*In der Bezirksvertretung
Innenstadt / Deutz*

Köln, 28. Januar 2014

Ergänzungsantrag zu TOP 7.5: Rasengleis Cäcilienstraße zwischen Hohe Straße und Nord-Süd-Fahrt

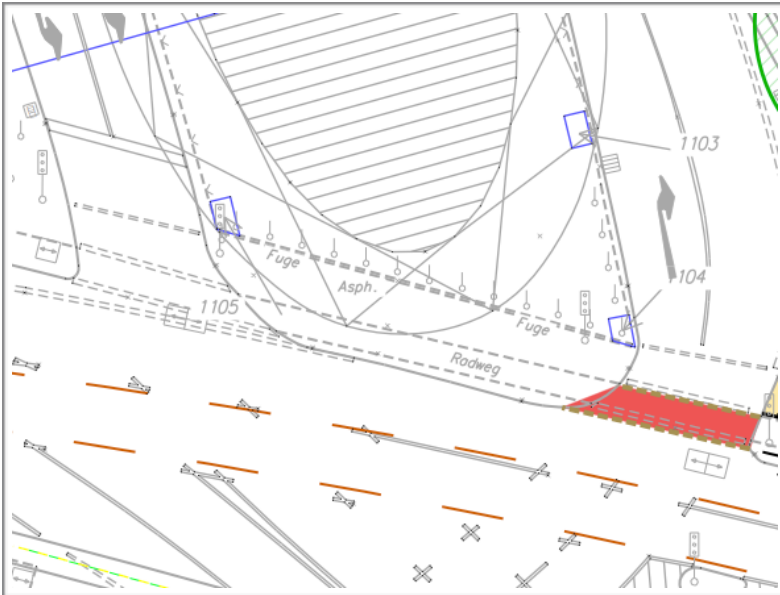
1. Die Furten über die Hohe Str. (Fahrtrichtung Westen), die Einfahrt zum und die Notausfahrt vom Kaufhof-Parkhaus sollen farblich markiert werden.

Begründung: Die Sichtbarkeit der Radinfrastruktur soll vor allem für Auffahrer verbessert werden, die zum Kaufhof-Parkhaus abbiegen und dabei den Radweg blockieren.

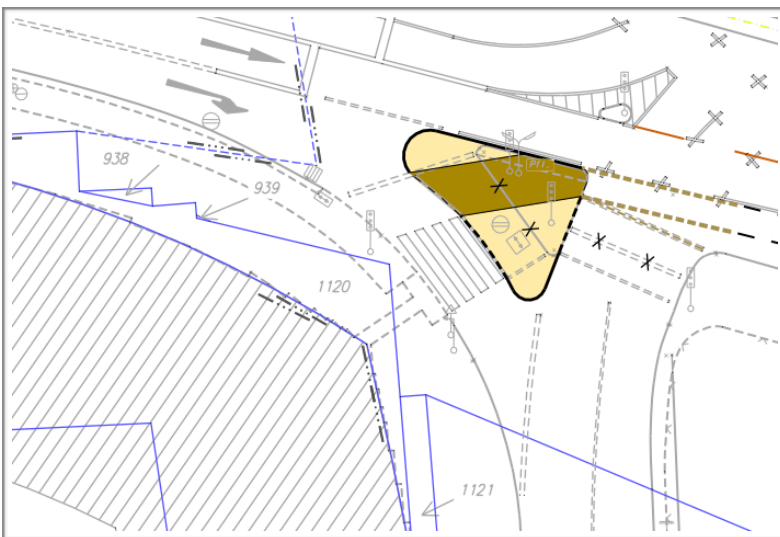
2. Direkt vor dem Weltstadt-Haus wird das Bord so versetzt, dass der Radstreifen stringent auf der Fahrbahn liegt.

Begründung: Die beiden vorliegenden Pläne sind hier nicht übereinstimmend. Um jedoch zu verhindern, dass eine Buckelpiste entsteht, muss hier darauf hingewiesen werden.

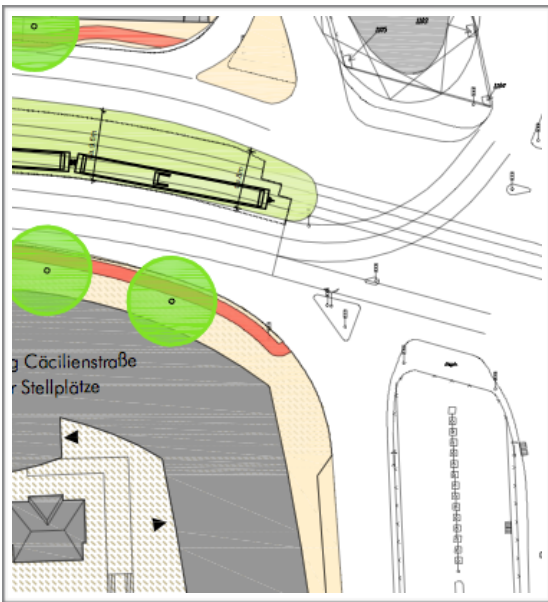
3. Der nach Osten fahrende Radverkehr wird nicht über die vorhandene Verkehrsinsel geführt. Stattdessen muss es möglich sein, vorher auf die Fahrbahn zu wechseln. Notfalls muss der freilaufende Rechtsabbieger für Autos in die Signalisierung aufgenommen werden.

Begründung: Der freilaufende Rechtsabbieger auf die Nord-Süd-Fahrt (Fahrtrichtung Süden) stellt eine Gefahrensituation für Radfahrer dar. Zudem wird der Radverkehr durch die Verschwenkung nicht geradlinig geführt. Da die Ausbaugrenze dieser Maßnahme westlich der Verkehrsinsel liegt und die Ausbaugrenze des Beschlusses vom 18.11.2010 östlich davon, ist dies die richtige Stelle, die Änderung zu beschließen.

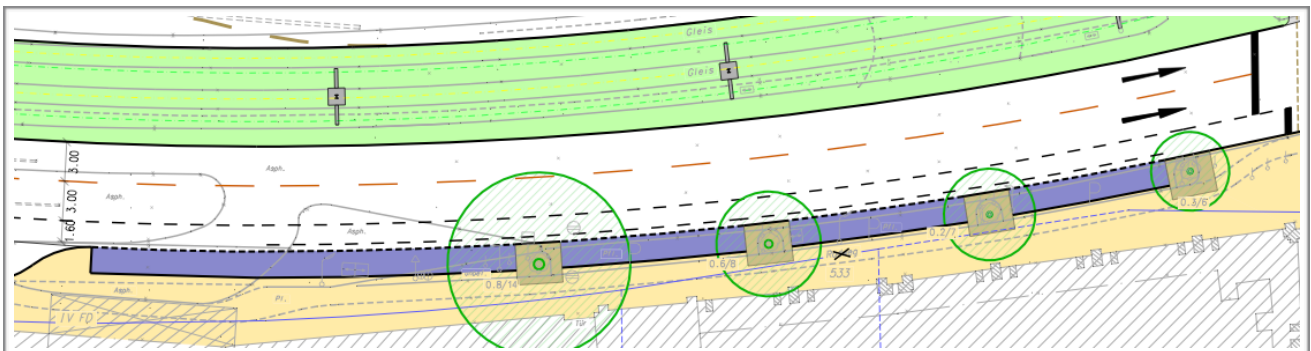
4. Der nach Osten führende Radstreifen soll wie der nach Westen führende 1,80m breit werden, die rechte Fahrspur analog dazu 2,75m.

Begründung: Es gibt keinen vernünftigen Grund für die ungleichen Breiten der Radstreifen in beide Fahrtrichtung. Zudem ist zur Erhöhung der Sicherheit für Radfahrer eine Verbreiterung des Radstreifens sinnvoll.
